**PROGETTO PER LA
REALIZZAZIONE DI UN
DATACENTER IN COMUNE DI
BORNASCO - INSTALLAZIONE DI
GRUPPI ELETTROGENI DI
EMERGENZA DI POTENZA
COMPLESSIVA SUPERIORE A
150 MWt**

Istanza Valutazione di Impatto Ambientale

**Controdeduzioni alle osservazioni ed alle richieste di integrazioni
pervenute ai sensi dell'art 24. comma 3 D.Lgs 152/2006 e s.m.i.**

Figura 3-1 - Rosa dei venti (destinazione del vento).

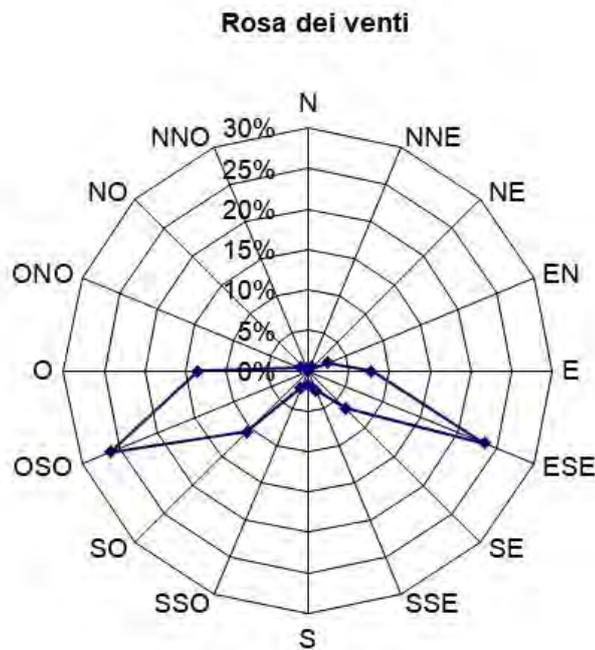
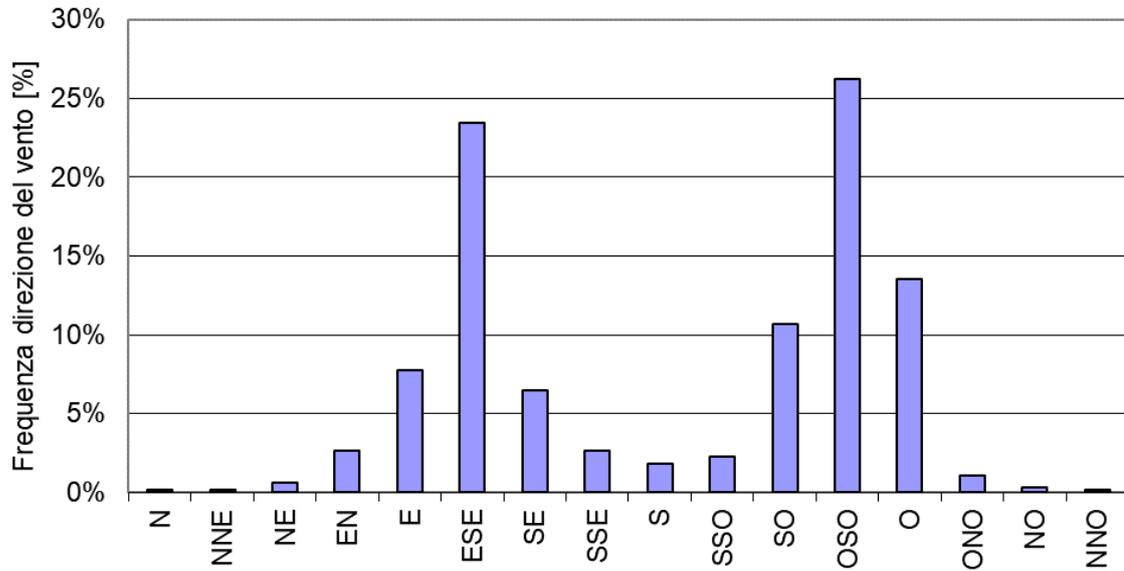
1.2. Si chiede di integrare i dati meteorologici del modello WRF forniti in input al CALMET con i dati meteo misurati da almeno una stazione della rete di ARPA Lombardia che si ritenga rappresentativa dell'area di intervento.

Di seguito viene riportata un'analisi della situazione meteorologica locale, riferita all'anno 2022, basata sui dati meteorologici orari della stazione di Pavia SS 35 scaricati dal sito di ARPA Lombardia.

In merito al regime anemologico, come riportato in Figura 3-1, le direzioni principali di destinazione del vento sono quelle del primo e dell'undicesimo e dodicesimo quadrante.

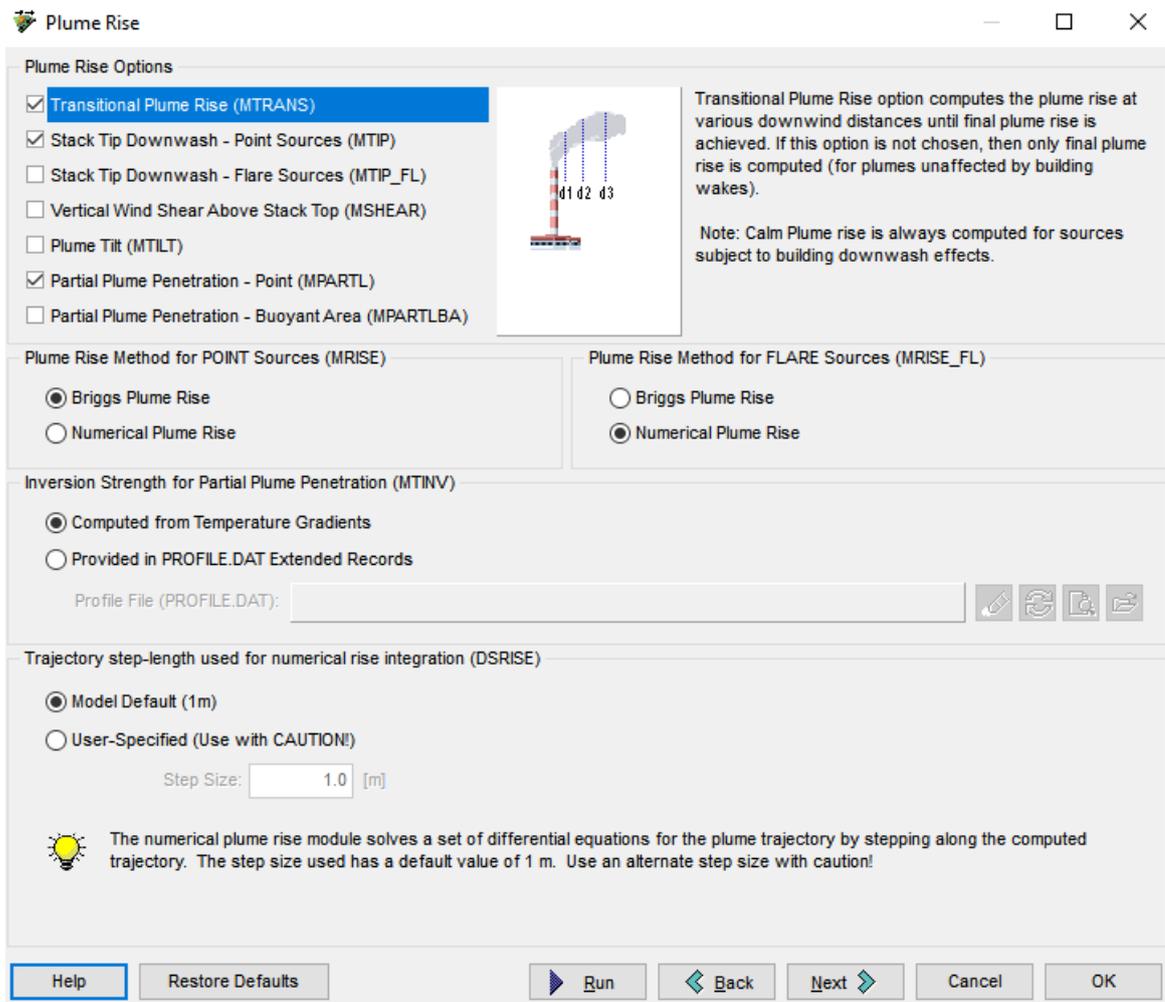
1.8. Dal momento che si tratta di sorgenti puntuali con temperatura dei fumi elevata, si ritiene non trascurabile l'attivazione degli algoritmi di innalzamento del pennacchio. Si chiede, quindi, di integrare dando evidenza dell'approccio adottato.

Gli algoritmi di innalzamento del pennacchio sono stati attivati. Di seguito si riporta un estratto dal modello.

Figura 3-6 – Scenario di Manutenzione - Mappa di dispersione delle concentrazioni di NO₂ (media annua) - MIL06

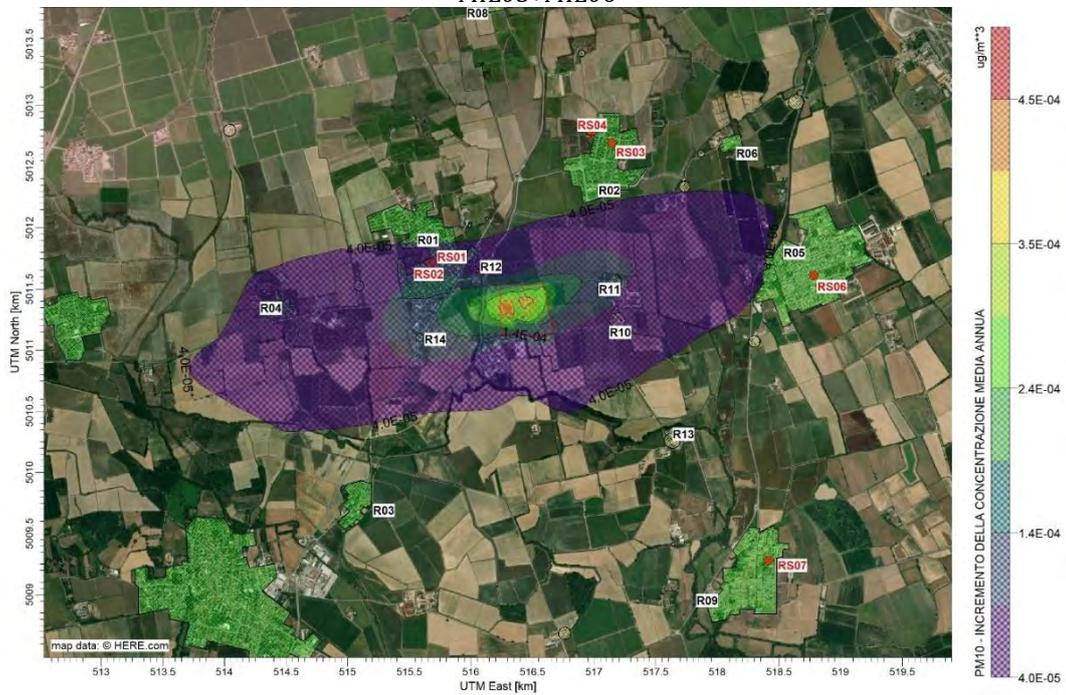
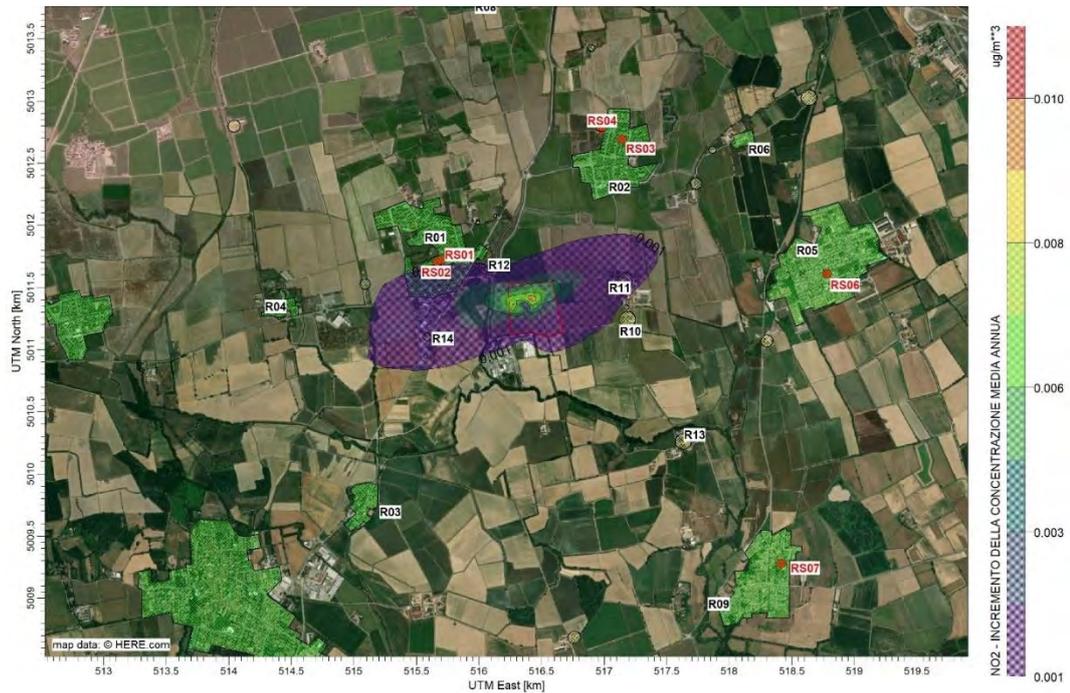
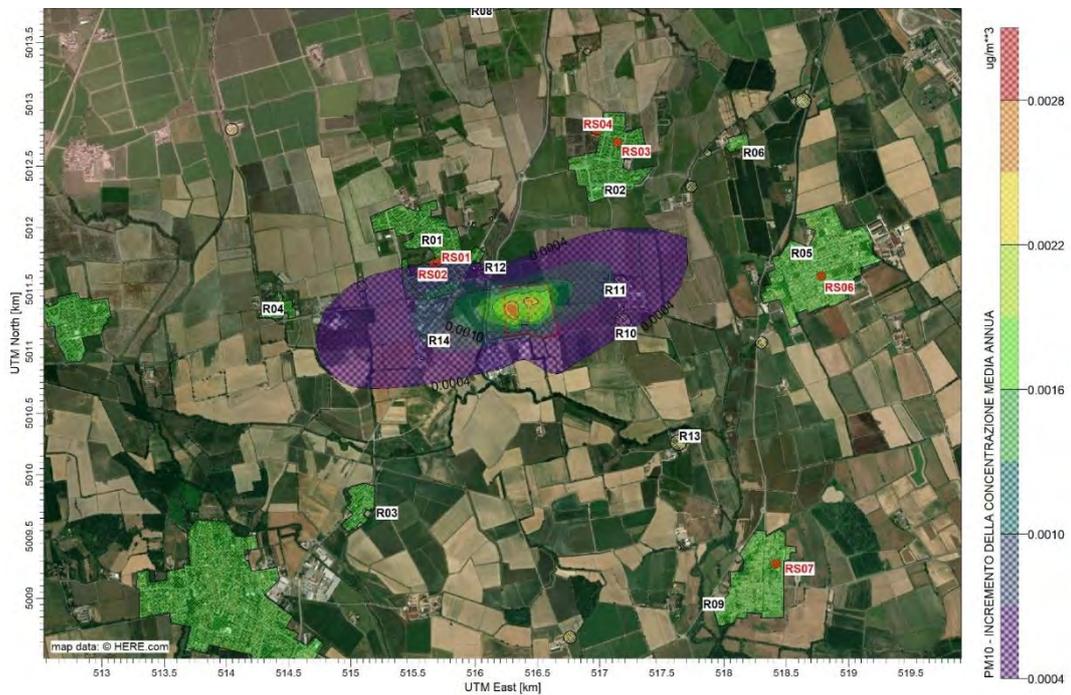
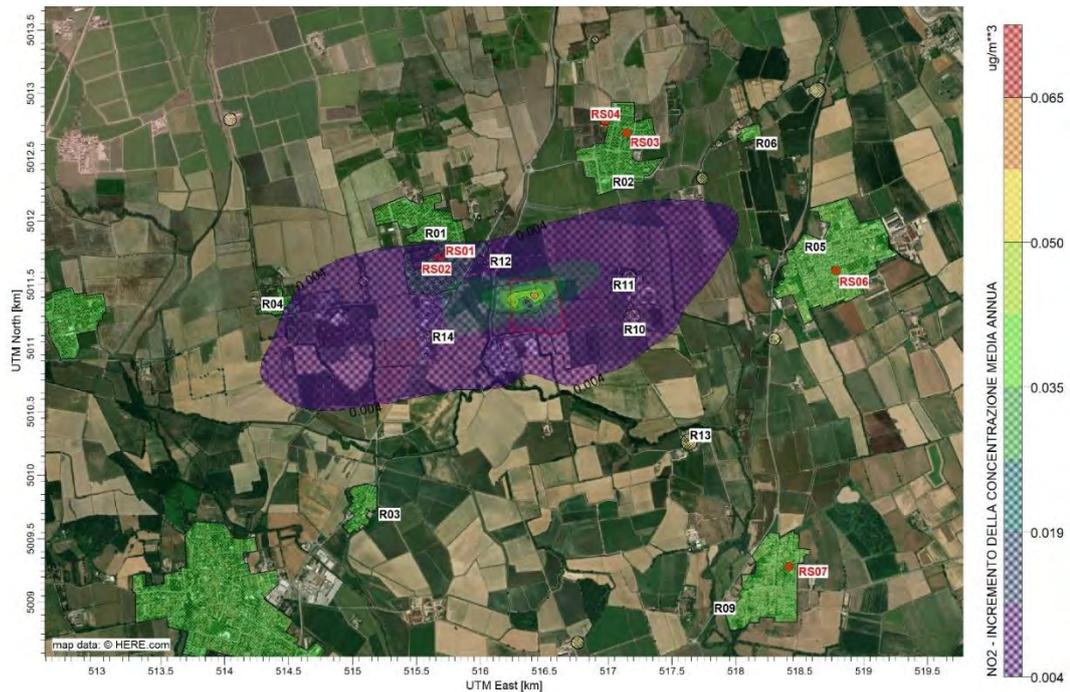
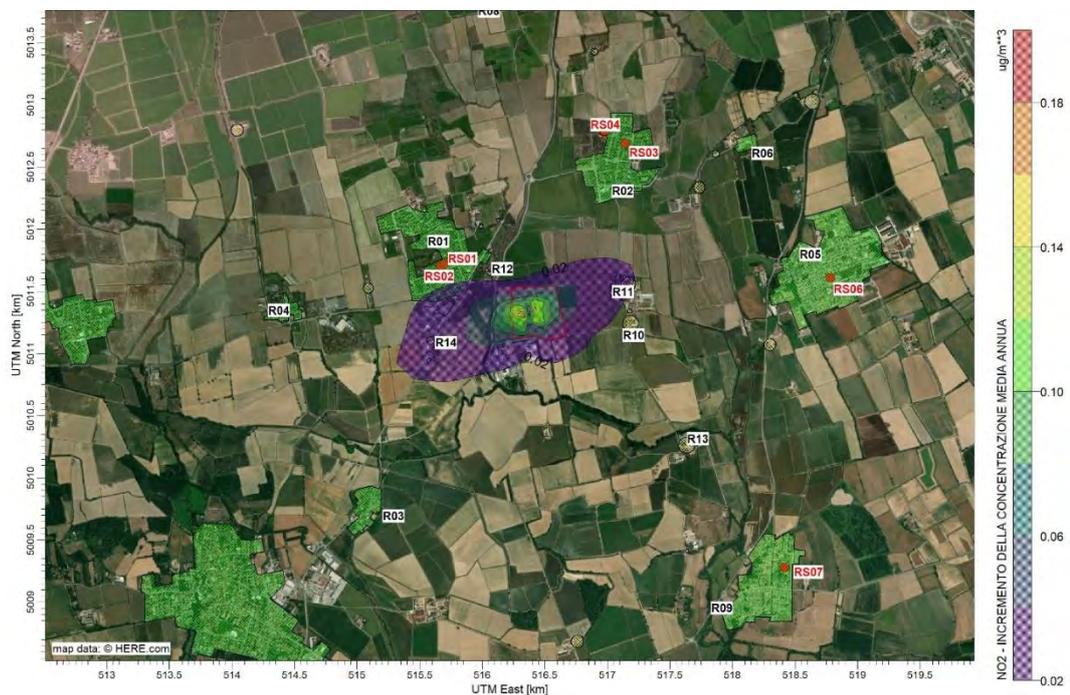
1.12. Si chiede di riportare le mappe di iso-concentrazione di PM10 media annua e NO2 media annua relative allo scenario di manutenzione anche qualora le concentrazioni massime stimate sul dominio siano risultate inferiori a 1/1000 del rispettivo limite di legge.

Non essendo possibile inserire nel modello di calcolo un funzionamento di una sorgente per sole 7,5 ore in un anno, al fine di riprodurre gli effetti di lungo termine per lo scenario di manutenzione, i generatori sono stati fatti funzionare continuativamente, ma le loro emissioni sono state opportunamente riparametrate alle ore di funzionamento effettive (7,5 ore) rispetto alle ore totali in un anno (8760).

A seguito di ulteriore verifica, avendo appurato che c'erano delle inesattezze nell'impostazione del modello, si riportano nel seguito le mappe di isoconcentrazione medie annue di PM10 e NO2 relative alla fase di manutenzione ed emergenza che vanno a sostituire quelle riportate in allegato allo studio (cod. elaborato R090-23-R1 – MIL05-MIL06 – ATM-s). Le concentrazioni aggiuntive stimate sono inferiori a quelle riportate nello studio. Precisiamo che anche le tabelle riportate al punto precedente sono state aggiornate.

Figura 3-14 – Sovrapposizione tra l'area d'intervento, le aree agricole e la Carta forestale.

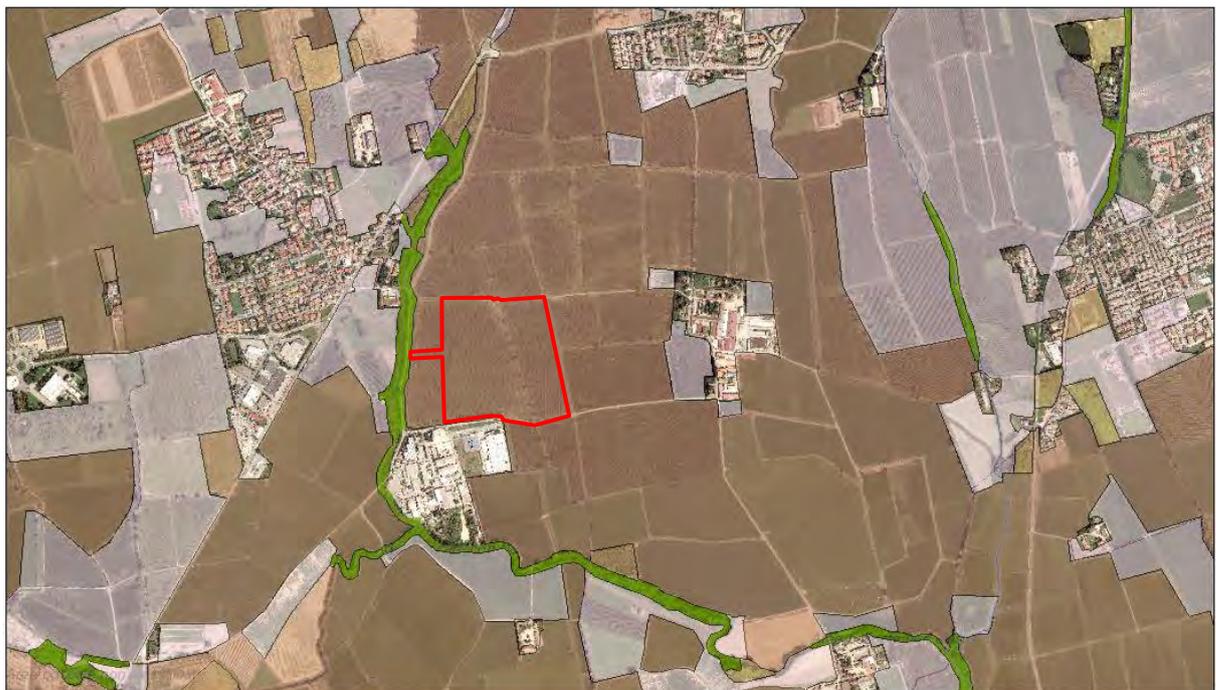
5.2. Nello SIA sono già indicate le cenosi, ma si chiede di predisporre una cartografia a scala adeguata delle cenosi rilevate al fine di poter analizzare in maniera più puntuale le interferenze con le opere in progetto e la localizzazione dei punti di monitoraggio.

Non si ravvisa, infatti, alcuna interferenza diretta tra le opere in progetto e cenosi, in quanto l’intero progetto è localizzato su un campo agricolo.

Inoltre, nella figura seguente si riporta la sovrapposizione tra: l'area d'intervento, le aree ad uso agricolo e la carta forestale dalle quale, come detto, non emergono interferenze tra aree forestale e l'area d'intervento. La fascia boscata più prossima, posta immediatamente ad ovest dell'area di progetto, è classificata come "Area boscata non classificata" mentre l'area agricola da trasformare è identificata con il codice "213 – Risaia".

Non si ritiene, pertanto, necessario, ai fini della valutazione di impatto ambientale, vista l'assenza di censimenti, procedere con quanto richiesto.
